SAKSPAPIR

Detaljplan Feste kai- og næringsområde - 2.gangs handsaming - Eigengodkjenning av plan - planID 1263-201609

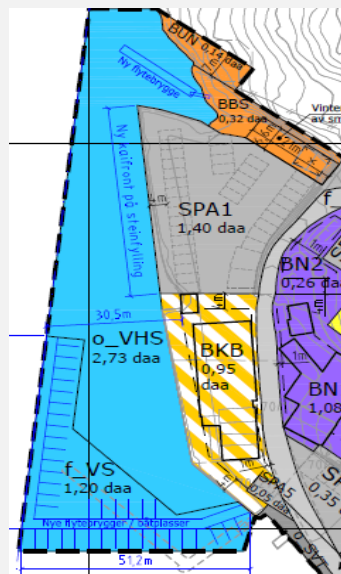
Kystverket leverte innan for høyringsfristen innspel til framlegget til plan med motsegn vedrørende areala i sjø og omfanget av illustrert / planlagt flytebryggje. Etter samråd, med mellom anna førarane av snøggbåtane som går forbi Feste, vart det gjeve motsegn framlegget til plan. Grunngevinga er at planlagte anlegg kjem for langt ut i farleia «2262 Alversund – Fønnesstraumen». og vurdert til å vere ein riskiko for tryggleik og ferdsla til sjøs.

Siste melding attende frå Kystverket fikk ein 20.2.2019 der ein endeleg konkluderar om at ein må halde seg til avgrensinga i sjø slik den ligg føre etter dialogmøte 28.9.2018.

Grønt område er «omsynssone farled». Den blå lina er avgrensinga ut i sjø og som er den nye grensa for planområdet.

Etter nemnde dialogmøte og samtal med Kystverket er plankartet endra.

b. **Køyreveg over eigedom gnr 70 bnr 19 (SPA4)**

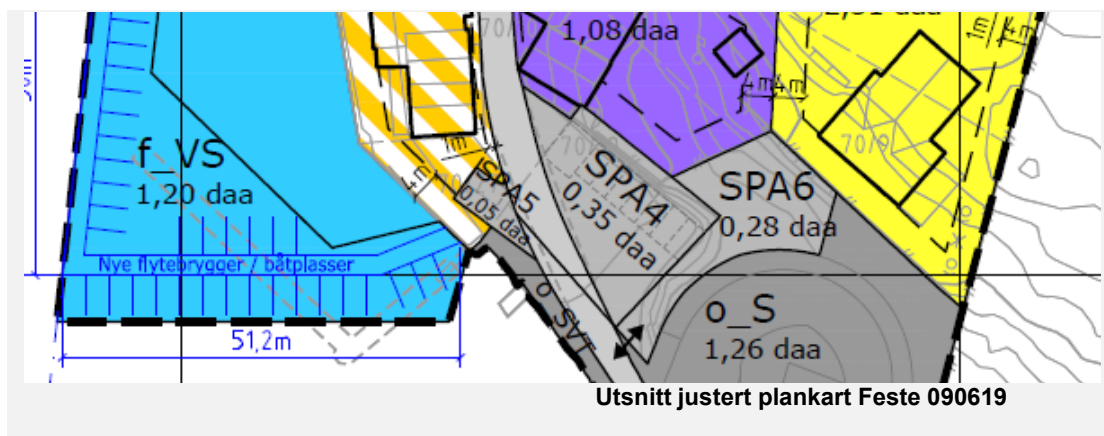
Det er den faktiske vegsituasjonen som er teikna inn i plankartet som er sendt på høyring kan endrast, men det er likevsl slik at ferdsla inn til øvrige delar av planområdet bør og må skje over eigedomen. Framlegget om at køyrande skal køyre på grunnen til fylkesvegen langt ned mot butikken for så og svinge meir brått opp og inn i området trur me er uheldig. Trafikkmessig vil det ikkje vere naturleg og oppfattast som uforutsigbart. For å sikre tilkomst kan det eventuelt vere naudsynt å leggje fellesveg (f_SV2) over eigedomen og fram til eigdomsgrensa mot fylkesvegen. Fylkesvegen er innan for planområdet synt som o_SV1.

f. **Avlaupskum og leidning på eigedom gnr70 bnr 19 (SPA4)**

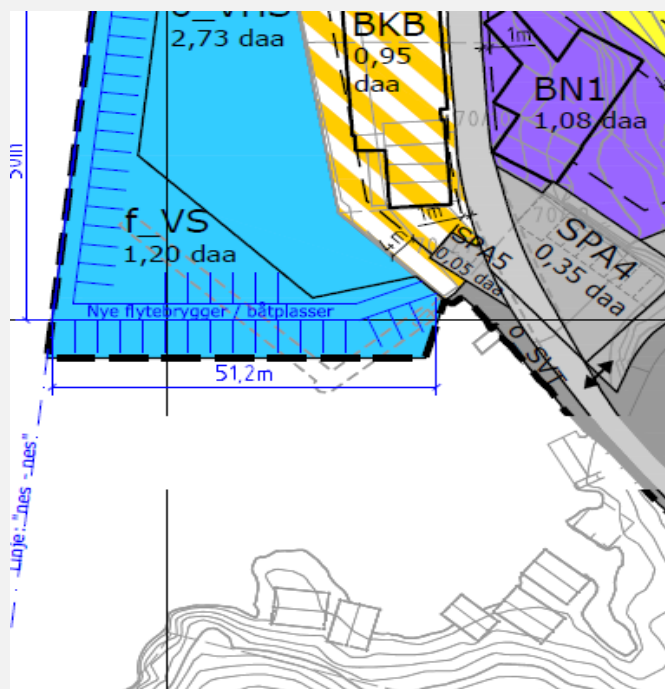
Når det gjeld tekniske anlegg i grunnen har kommunen gjort arkivsøk i håp om å finne informasjon om kva type anlegg som ligg i grunnen og korleis det er utforma. Så langt har me ikkje funne noko og ein må anta at anlegget er eldre. Ein er samd i at i dette høve må ansvaret for det tekniske anlegget som utgangspunkt vere eigar uvedkommande. Ein antar at det er butikken m.fl som er eigar og brukar av dette private anlegget. For alle parter i området kan det vere teneleg og klarleggje dette tilhøvet

Utsnitt endra plankart Feste

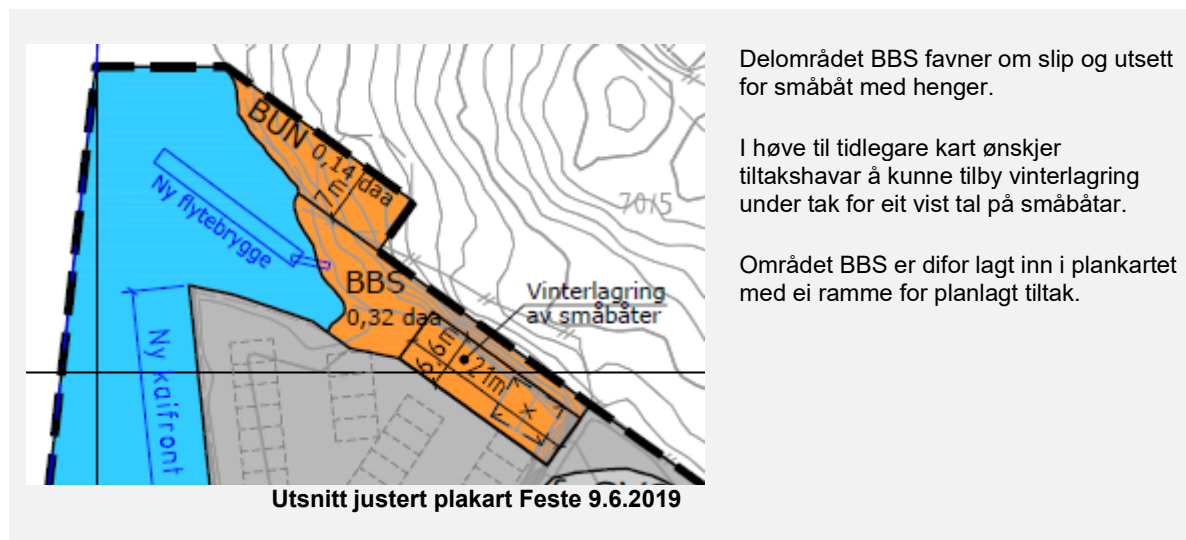
Under planprosessen er det frå grunneigarar si side peika på at eksisterande anlegg er større enn og ligg ikkje slik som varsla og omsøkt.

Vika er langgrunn og vert til tider trangt og uhandterbart når det ligg båtar på sørsida av eksisterande flytebryggje-anlegg.

I plankartet er nytt eller framtidig flytebryggjeanlegg vist som illustrasjon. Ein ser og eksisterande anlegg stipla i bakgrunnen. Ei endring av bryggjeanlegget vil gje noko betre plass. Det er diskutert med tiltakshavar «fortøyningsbommar» på sørsida av anlegget ikkje er ønskjeleg. Flytebryggjeanlegget skal plasserast innan for delområde f_VS.

Legg ein illustrasjonen til grunn kan og sjølve brygga leggjast ein viss lengde frå plangrensa slik at anlegget kjem noko lengre mot nord. Det vil og vere med på å gje noko meir rom. Samstundes vil det vere slik at sjølv om det ikkje er «fortøyningsbommar» mot sør vil det ikkje vere til å unngå at det vil liggje båtar på sørsida av anlegget. Det er i plan ikkje lagt inn at det ikkje kan vere «fortøyningsbommar» mot sør, men endra eller nytt anlegg må halde seg innan for område f_VS.

Handtering av denne problemstillinga vil ein moglegvis ikkje løyse før det ligg ein søknad om tiltak og plassering på bordet hjå kommunen. Eller at det kjem ein reaksjon på den klagen grunneigar har fremja knytt til dagens utforming og plassering. Som nemnd etter at planen eventuelt er godkjent må ei nytt eller endra flytebyggjenalegg halde seg innan for området f_VS.
